# ДОПОЛНЕНИЕ

В процессе эксплуатации усилителя было обнаружено, что в некоторых ситуациях, в регулирующем элементе стабилизатора накала может возникать трудно устранимое возбуждение. Также, в регуляторе были изменены постоянные времени. Внесенные изменения улучшили повторяемость схемы и стабильность ее работы.

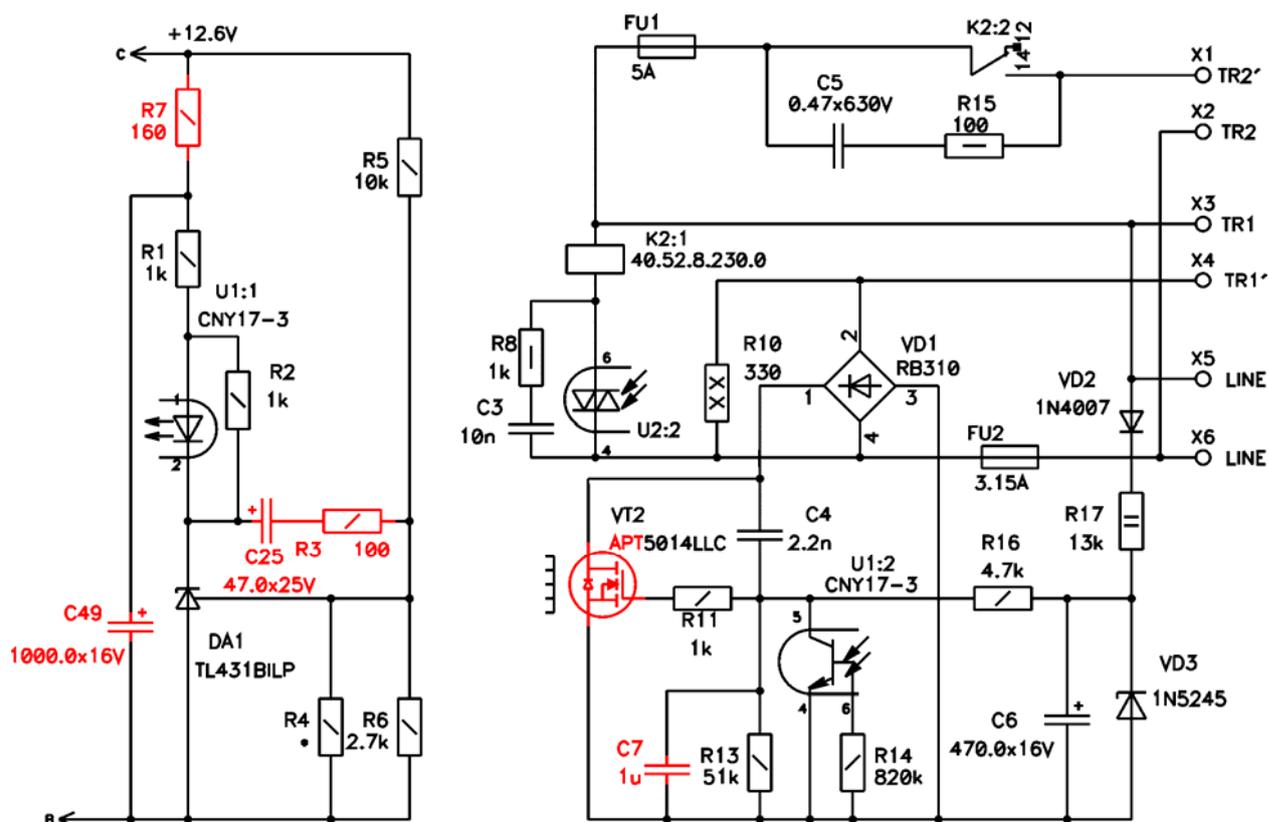
Модифицированная схема приведена на рисунке ниже, добавленные и измененные элементы отмечены цветом.

В качестве транзистора VT2 можно использовать и другие мощные MOSFET в корпусе TO-247. Хорошо работают в этом узле и мощные IGBT.
